**VELOCIZZAZIONE DELLA LINEA ROMA – PESCARA**

**RADDOPPIO FERROVIARIO TRATTA MANOPPELLO – SCAFA**

**LOTTO 2**

**ADDENDUM ALLO STUDIO DI IMPATTO AMBIENTALE**

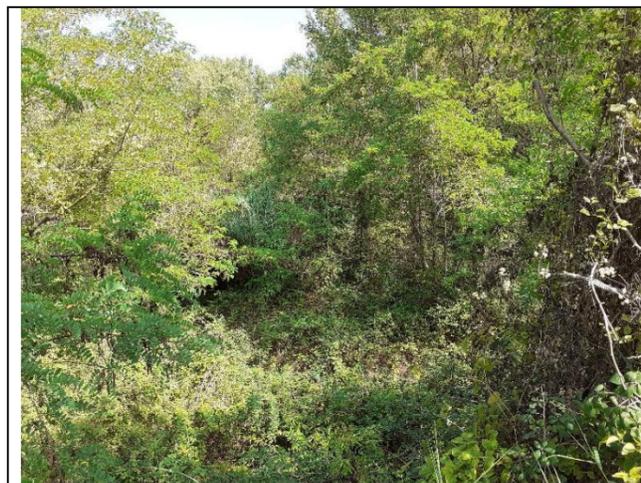
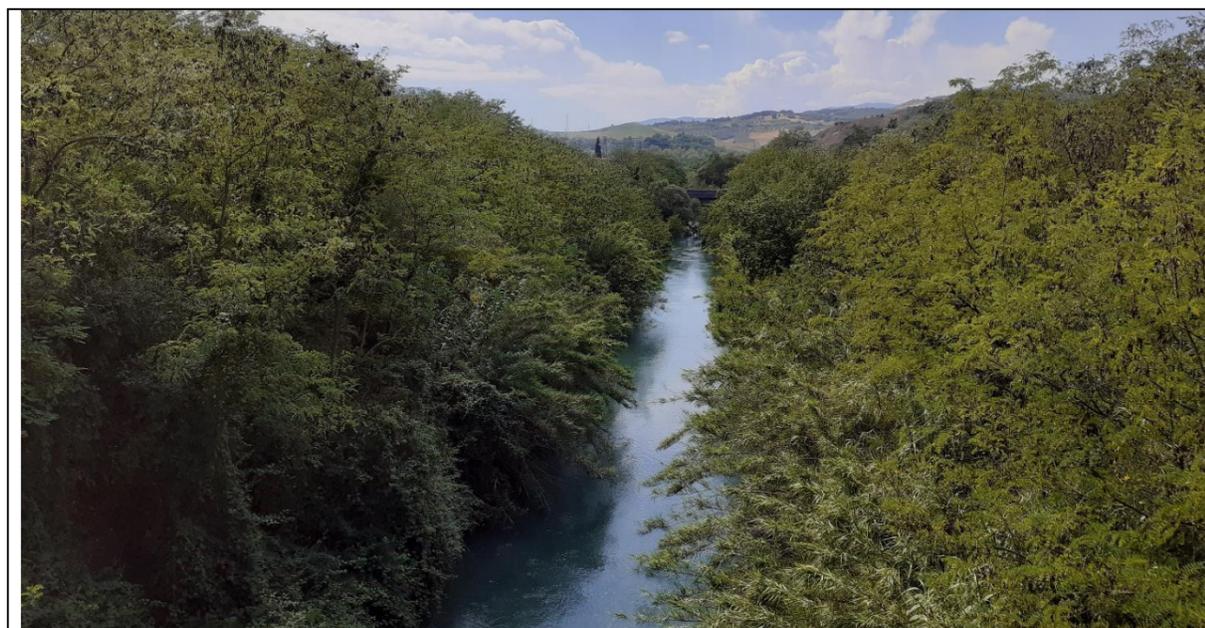
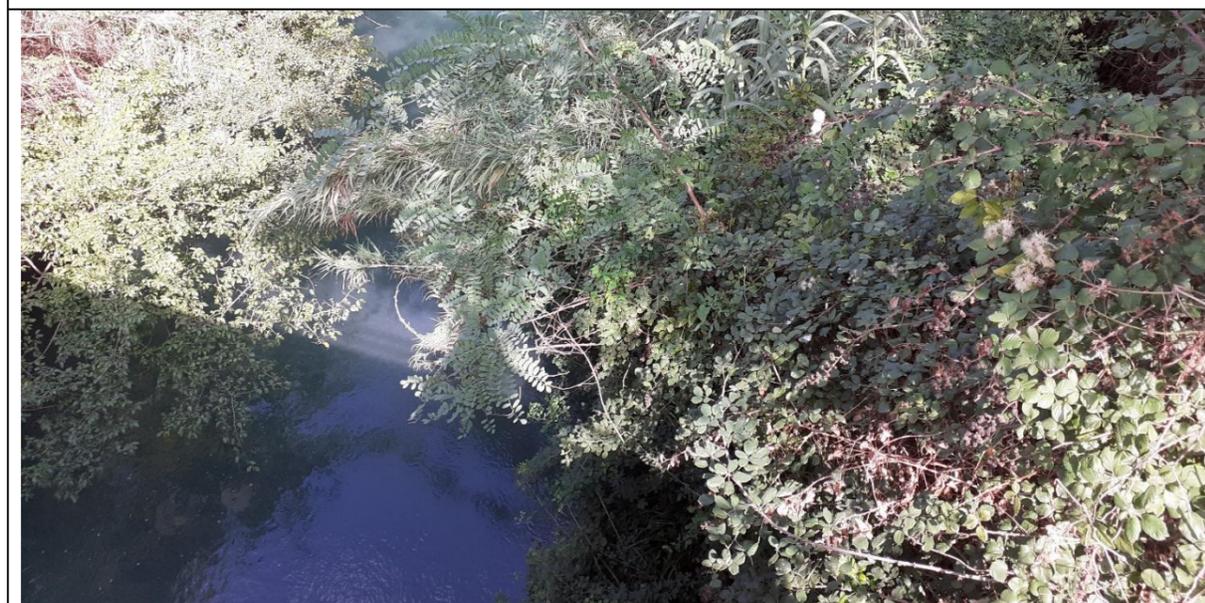
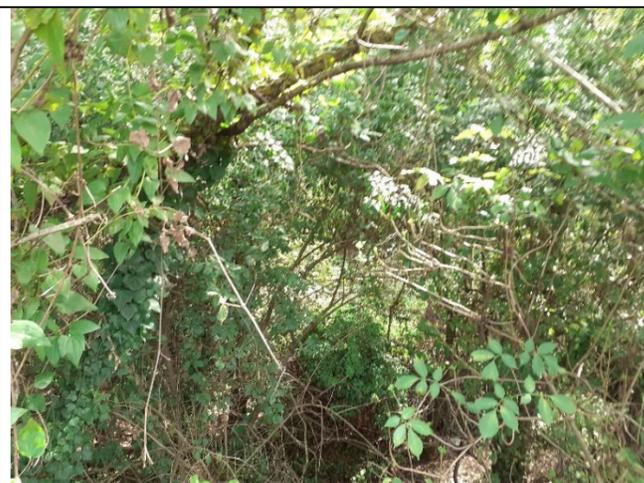
I documenti tematici di base utilizzati per valutare le interferenze tra opera e ambiente sono assolutamente insufficienti sia per la scala adottata che per le tipologie presenti in legenda.

È quindi necessario che gran parte del lavoro venga al più presto aggiornato definendo sin dall'inizio gli ambiti territoriali su cui effettuare le analisi di dettaglio e di estremo dettaglio (attraversamento del Fiume Pescara).

I risultati delle analisi di base e le cartografie tematiche risultano quindi insufficienti per valutare le interferenze tra opera e ambiente. Si tratta infatti di cartografie tematiche regionali non redatte per il progetto in esame.

Una particolare attenzione va posta in particolare lungo il tratto nuovo relativo all'attraversamento del Fiume Pescara.

La scala di rappresentazione è tale in rispondenza alla fase progettuale di Progetto di Fattibilità Tecnico Economica. La valutazione del rapporto opera-ambiente fornisce comunque dati di dettaglio rispetto alle tessere di uso del suolo interessate dagli interventi così come riportato nelle valutazioni degli impatti nella Relazione generale dello SIA nei capitoli E.7 Biodiversità e E.8 Territorio e Patrimonio agroalimentare. In questa sede si è provveduto alla redazione di un addendum allo SIA in cui è stato valutato il rapporto tra le opere in progetto e i tematismi della Carta della Natura di Ispra al fine di integrare le fonti già consultate per la caratterizzazione delle componenti ambientali presenti afferenti la Biodiversità.

Tale approfondimento ha confermato come nel caso in esame le aree maggiormente interessate dagli interventi siano costituite da aree a elevata vocazione antropica. Le tessere di copertura di suolo maggiormente rappresentative risultano essere le aree urbane e le aree agricole utilizzate come confermato anche dai dati presenti nei tematismi della Carta della Natura.

- degli stralci con la sovrapposizione dell'intervento sui tematismi della Carta della Natura;
- una tabella di sintesi con riportate le incidenze % delle tipologie di habitat secondo il corine biotopes derivanti dalla Carta della Natura;
- un rilievo fotografico.

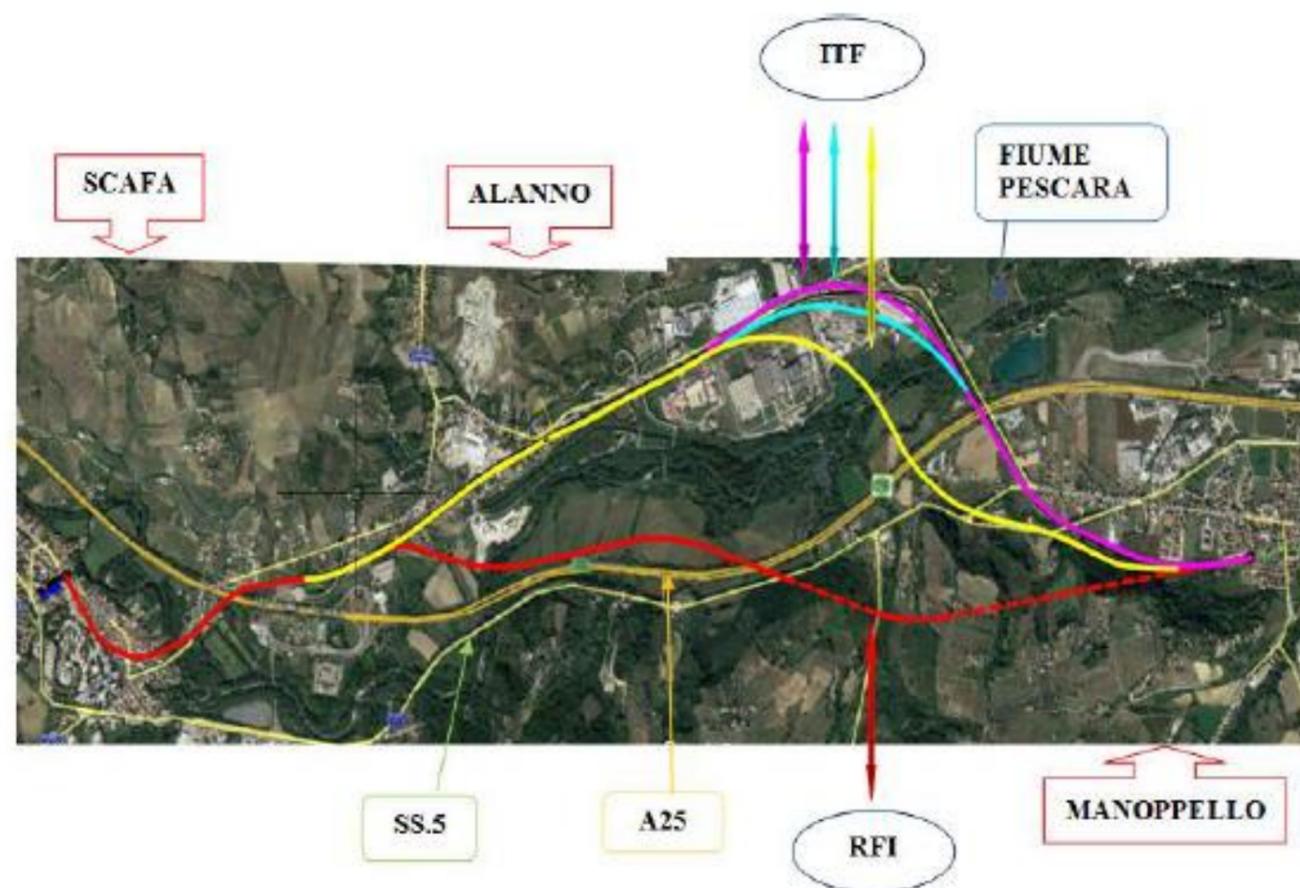
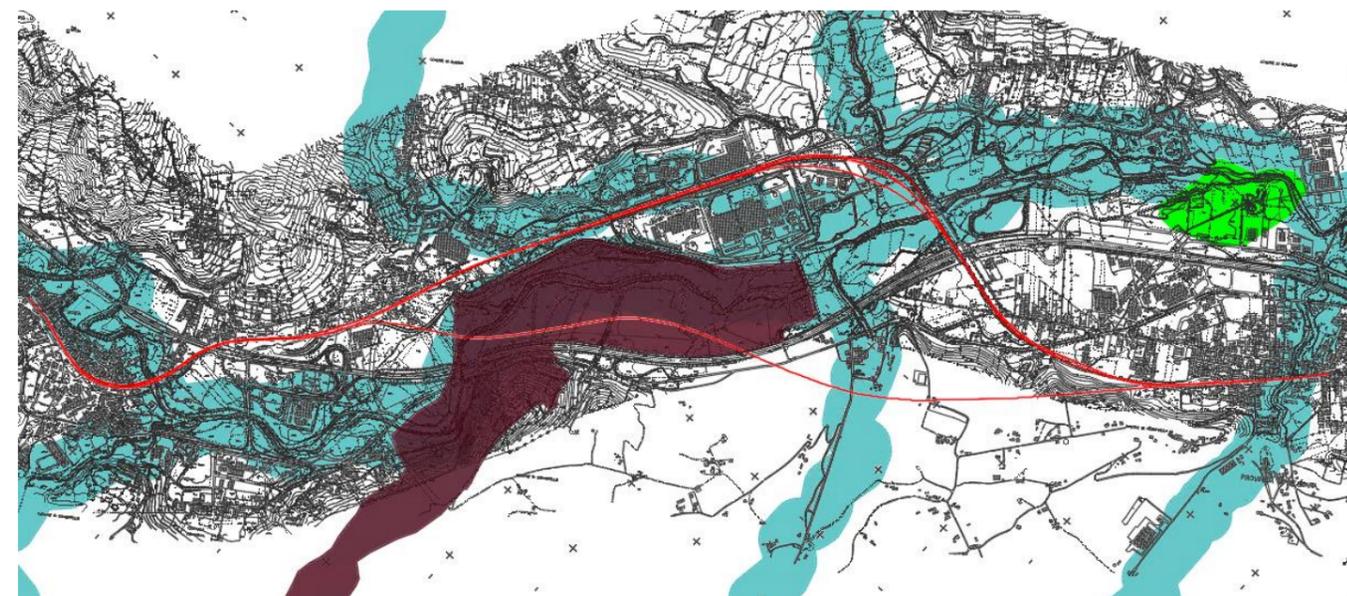
- La scelta del punto di attraversamento del Fiume Pescara è il risultato migliore sulla base di più alternative? Che ruolo hanno avuto le caratteristiche floristiche, faunistiche, vegetazionali ed ecosistemiche in questa scelta?

*Nel testo e nelle figure che seguono si cerca di rispondere alla presente richiesta di chiarimento attraverso una descrizione delle alternative considerate evidenziando i motivi che hanno portato alla soluzione di tracciato finale considerata la più idonea in termini di sostenibilità per motivi tecnici ed ambientali.*

*La figura che segue riporta le quattro soluzioni studiate:*

- *in rosso una prima soluzione emersa da uno studio di RFI;*
- *in giallo, ciano e magenta le tre soluzioni studiate da Italferr (ITF).*

La prima soluzione studiata, rappresentata in rosso nella figura precedente, sviluppa in variante dalla stazione di Manoppello al sottoattraversamento della A25 in prossimità della stazione di Scafa. Nel tratto di variante sono previste due gallerie naturali di lunghezza complessiva 2,1 km e due viadotti di lunghezza complessiva 1,3 km che servono a scavalcare il fiume Pescara e la A25. La principale criticità registrata in tale soluzione sotto il profilo ambientale è l'interessamento per circa 1,5 km con un sito comunitario di importanza comunitaria (IT7130105 Rupe di Turrivalignani e Fiume Pescara) motivo che ha portato ad escludere tale soluzione.
